改善箇所説明図

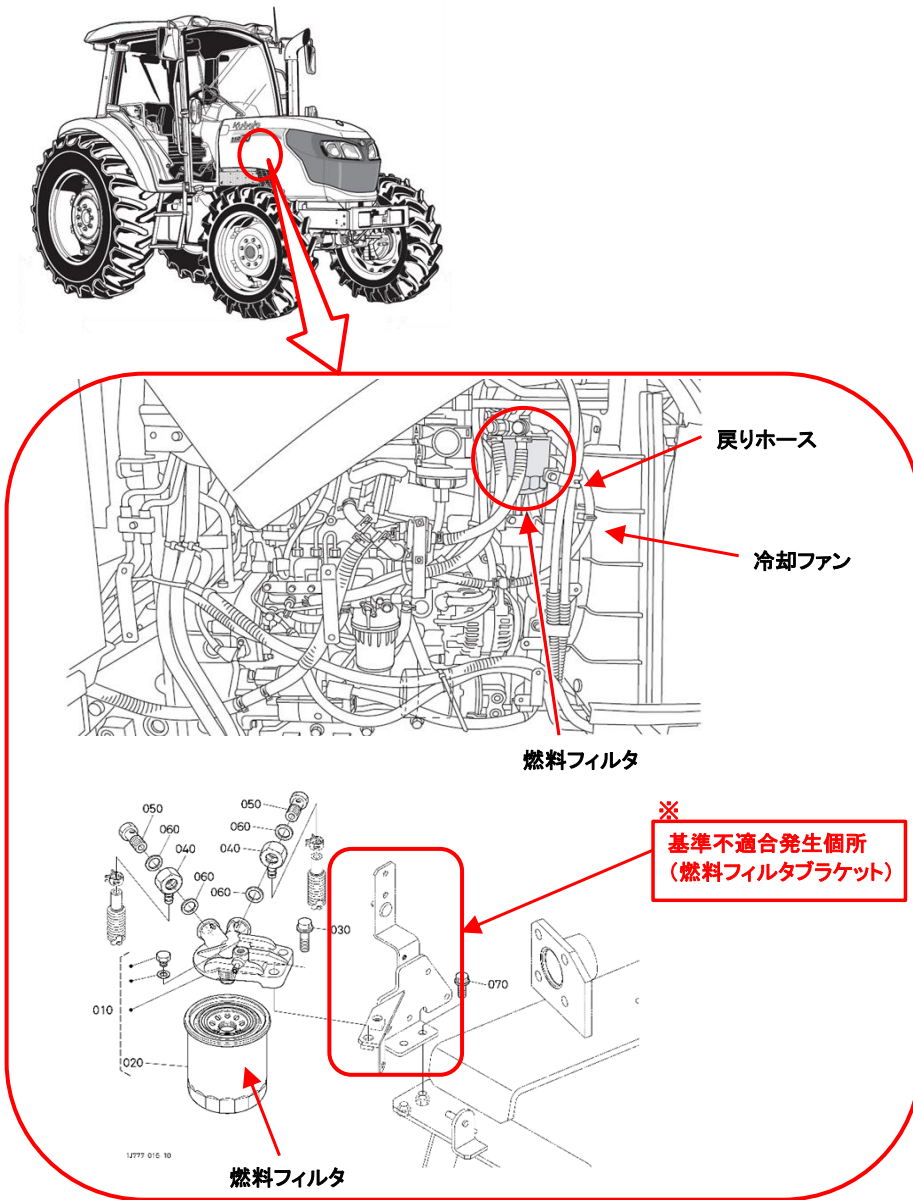
農耕トラクタの燃料フィルタ取付ブラケットにおいて、当該ブラケットの強度が不足しているため、エンジン等の振動により破損することがある。そのため、燃料フィルタから燃料タンクへの戻りホースが冷却ファンに接触して、最悪の場合、戻りホースが損傷し燃料がボンネット内に飛散するおそれがある。

全車両、燃料フィルタ取付ブラケットを対策品に交換する。なお、当該ブラケットが破損しているものは燃料フィルタ及び戻りホースを新品に交換する。

下図の位置(燃料ポンプブラケット)に黒色マーキングを実施する。
